国立研究開発法人日本原子力研究開発機構
原子力科学研究所原子炉施設保安規定
と原子炉設置変更許可申請書との整理表

令和4年9月

原子力科学研究所原子炉施設保安規定と原子炉施設設置変更許可申請書との整理表
第2編 放射線管理

第2.1-1 図 周辺監視区域

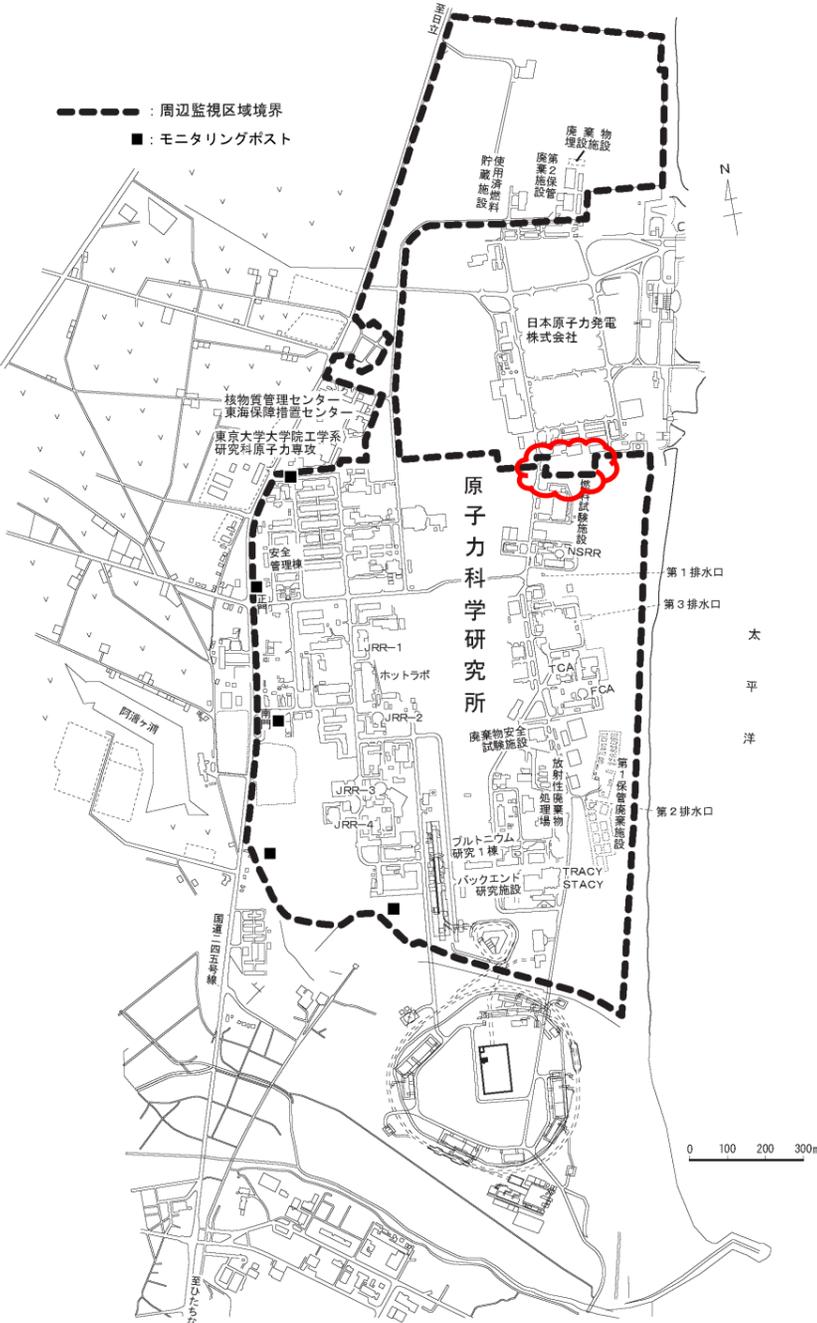
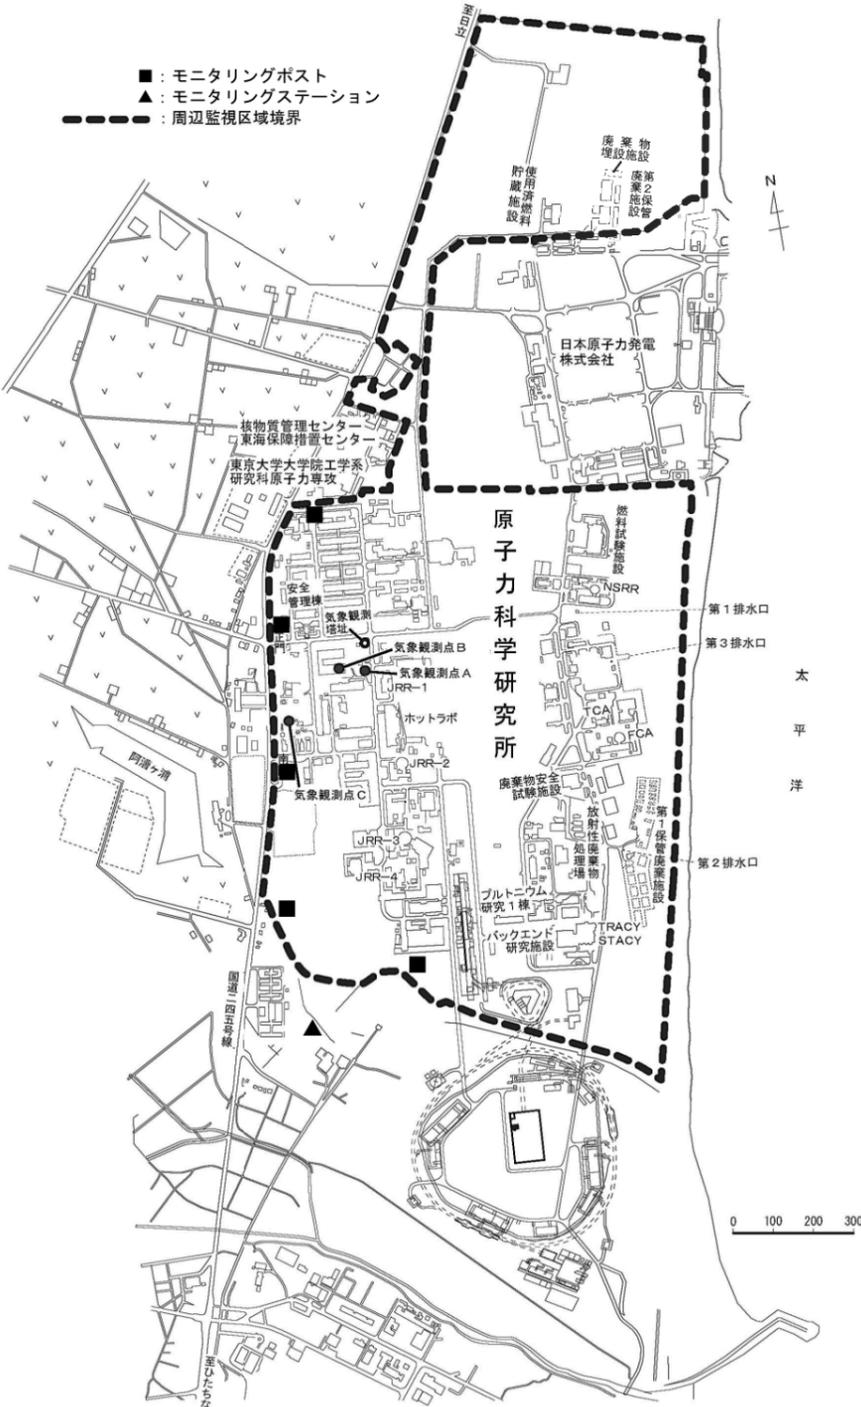
変更後 (変更箇所は図の一部のみ)	許可 (対応箇所抜粋)	説明
<p>別図第1 周辺監視区域</p>  <p>---: 周辺監視区域境界 ■: モニタリングポスト</p>	 <p>■: モニタリングポスト ▲: モニタリングステーション ---: 周辺監視区域境界</p>	<p>東海第二発電所の新規規制基準適合に係る安全対策工事の作業用地確保に伴い周辺監視区域の変更</p> <p>周辺監視区域は、東海第二発電所の工事進捗に合わせて段階的に変更する必要がある。変更の都度、原子炉施設保安規定にて設定する周辺監視区域について認可を受ける。</p> <p>なお、今回の変更エリアは、安全対策工事終了に伴い、再度保安規定の変更認可申請を行い、その認可をもって変更前の位置に復旧する。</p>
